瓦礫等一時保管エリアの設定、解除及び変更に伴う実施計画Ⅲの変更並びに2025年3月までの放射性固体廃棄物等の想定保管量の反映及び組織変更に伴う変更

2022年11月25日

東京電力ホールディングス株式会社

一時保管エリアに関する 実施計画変更について

各評価地点での線量寄与

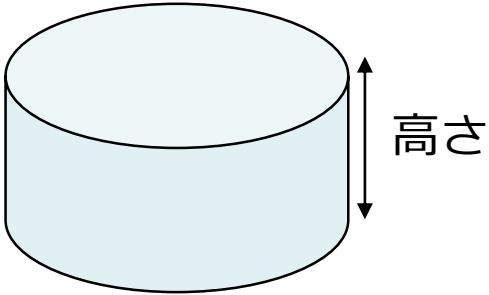
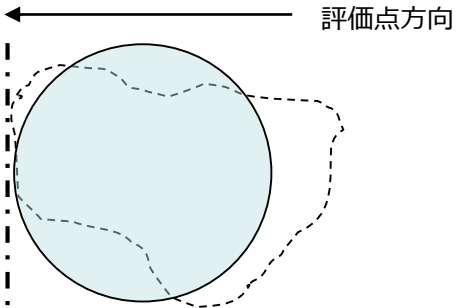
「敷地境界線量100点のうちインパクトが大きい点と場所を説明すること(10/24)」への対応

- 各エリアで最も敷地境界が高い地点を黄色で示している

- 既許可の一時保管エリアと同様の方法で敷地境界線量を評価している
- 敷地境界線量評価方法は、MCNPコードを用いて、線源からの直接線及びスカイシャイン線による実効線量より算出している。
- 線源は瓦礫類及び伐採木（枝葉）の一時保管エリアが該当する。
※使用済保護衣及び伐採木（幹根）はBGと同等であることから、評価から除外している
- 評価に必要な主な設定条件は、下記のものである。
 - ・ 線源の表面線量率
 - ・ 線源の体積
 - ・ 線源の高さ
 - ・ 評価点までの距離（配置）

- 保管される廃棄物の形状が多種多様であり、線源の規模は確定できるが線源形状が変動する可能性があるため、線源形状を円柱にモデル化した評価を行った。

固体廃棄物管理に関する体制変更の影響

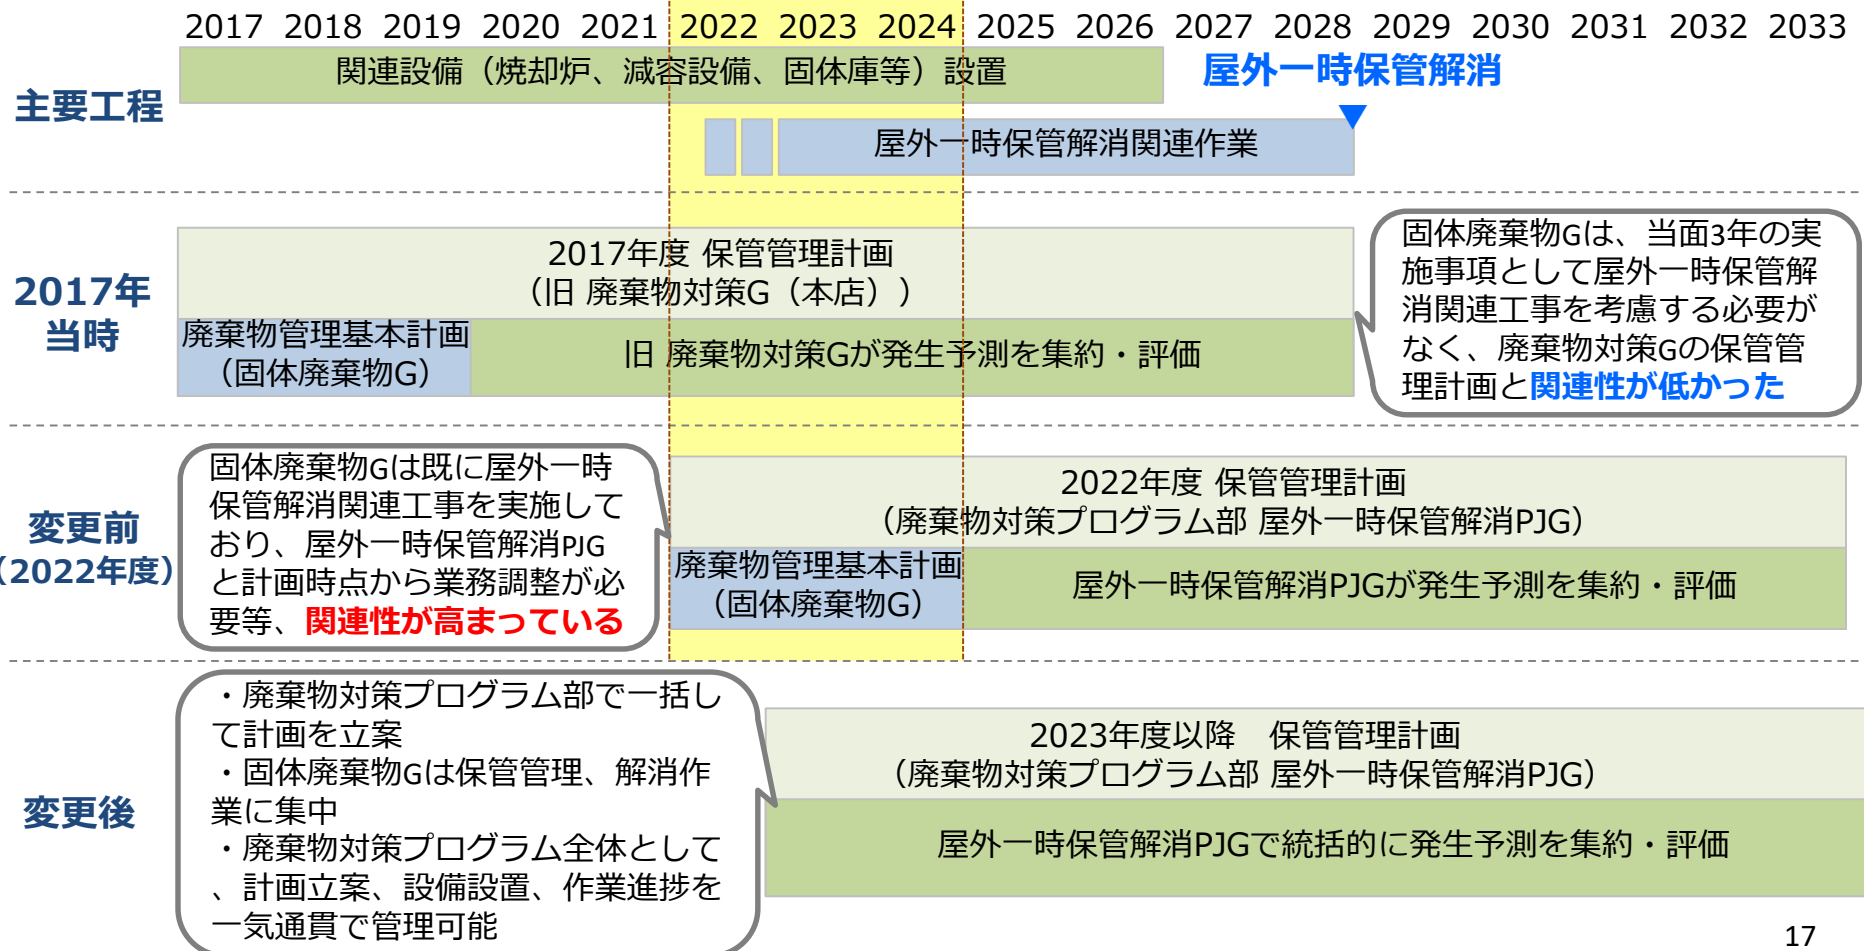
「組織体制の変更について、指揮命令系統、移管される業務内容、要員配置数等の観点から、変更後の統合によるメリット及びデメリットを明確化して示すこと(10/24)」への対応

- 現状、当面3年の計画立案と現場の保管管理が固体廃棄物G、屋外一時保管解消に向けた関連設備の設置と計画（保管管理計画）の立案は廃棄物対策プログラム部と別組織である
- 当面3年の作業として、屋外一時保管解消関連工事を実施する必要がある状況であり、計画策定時から組織間で調整を要している等、固体廃棄物Gと屋外一時保管解消PJGの関連性が高まっている状況
- 固体廃棄物Gを廃棄物対策プログラム部に統合することで、計画立案組織を一本化、関連設備の設置、屋外一時保管解消関連作業を一気通貫で管理することが可能になる

【参考】コンテナの長期保守管理計画に基づく管理について

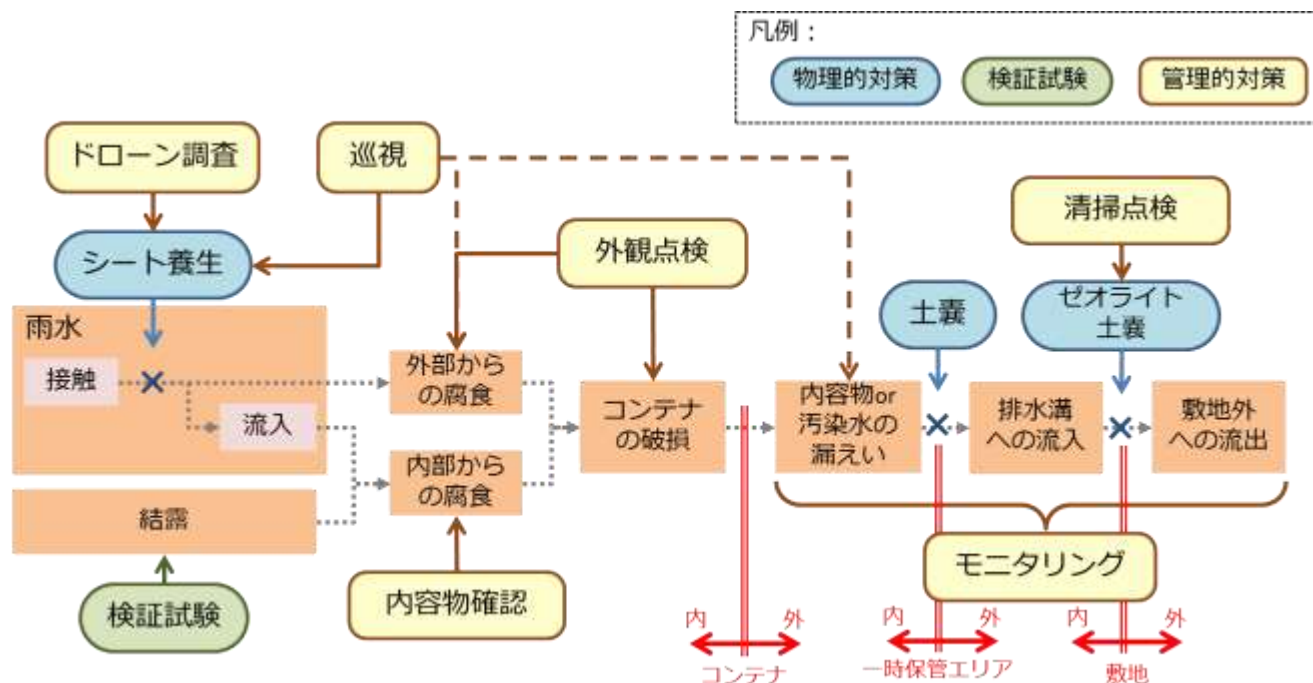
「昨年度発生した廃棄物に係るトラブル事象に対する原因と対策について、本申請案件において水平展開している内容を示すこと(10/24)」への対応

- シート養生等の対策を要する屋外保管瓦礫類(表面線量率0.1mSv/h超)を保管しているエリア*のコンテナに対し、瓦礫収納開始から3年を経過したコンテナを対象に年1回の外観点検を実施
- それに加え、巡視(1回/週)、ドローン調査(1回/3ヶ月)、万一の漏えいに備えたモニタリング等を組み合わせた総合的な管理を継続実施中

【参考】仮設集積の最小化に向けた計画と進捗

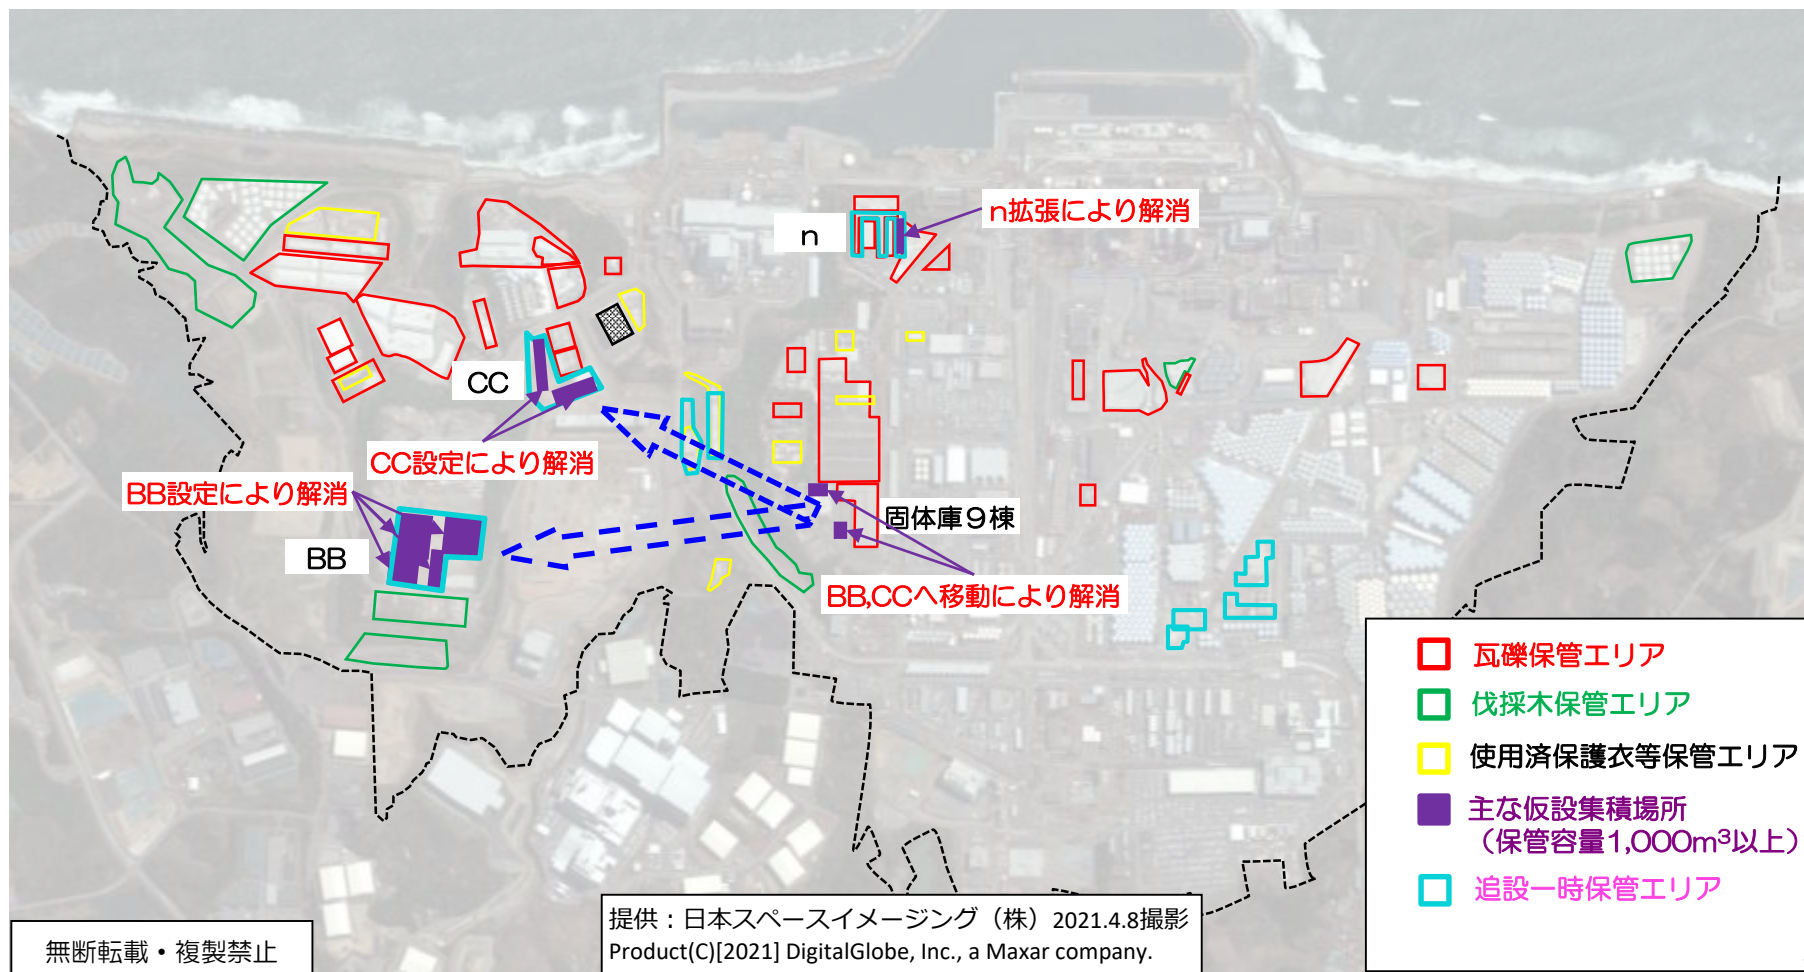
「仮設集積の解消に向けた対応の概要を示すこと(10/24)」への対応

- 2023年3月までに一時保管待ちの仮設集積を解消し仮設集積を最小化する計画
- 一時保管エリアの追設について認可が得られた際の姿を想定し、仮設集積の解消計画を立案
- エリアBB,CC,nの仮設集積は、実施計画変更申請に伴い、一時保管エリアとして設定
- 固体庫9棟北側にある仮設集積について、約半数は9月7日にエリアBBへ移動完了
